GEOTEKNISKT UTLÅTANDE

Flässjum, Bollebygd

På uppdrag av Bollebygds kommun har WSP Samhällsbyggnad utfört kompletteringar som svar på Statens Geotekniska Instituts (SGI) yttrande. SGI:s yttrande berör nedanstående rubriker. WSP Samhällsbyggnad utförde ett fältbesök 2014-11-27.

Figur 1 Foto över mur taget ifrån väst mot öst, till vänster om vägen syns planområdet.

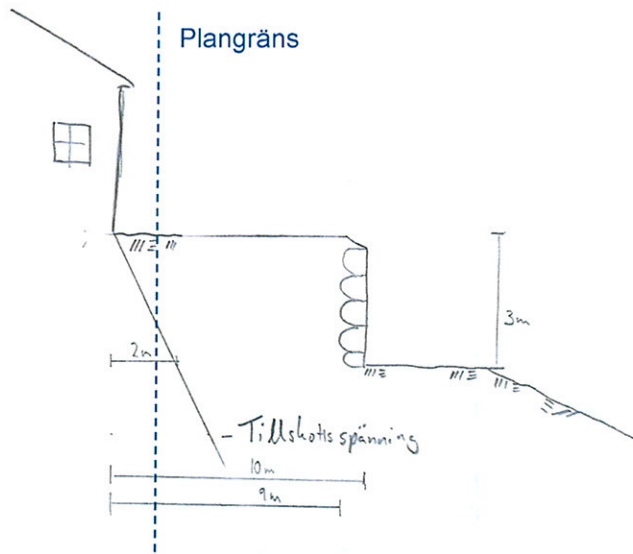
Söder om planområdet tar en stödmur upp höjdskillnaderna mellan Göteborgsvägen och en lokalväg. Muren är kallmurad och upp till 3 meter hög. Några av blocken främst i murens övre delar har rört sig utåt i mindre omfattning (upp till ca 5cm). Endast på enstaka ställen förekommer växtlighet i muren. Ett träd växer i närheten av murkrön.

Murens hållfasthet är inte möjlig att bedöma utan omfattande åverkan på muren. Efter okulär besiktning bedöms inte murens skick vara sådant att ett ras är aktuellt, förutsatt normalt underhåll.

Vid ett ras kommer naturlig släntlutning att inställa sig, ett konservativt värde för detta är 1:2. Utifrån murens höjd bedöms ett ras ha påverkan 6m ifrån släntfot. Avstånd ifrån släntfot till planområdet är ca 10m. **Ett eventuellt ras påverkar inte planområdet.**
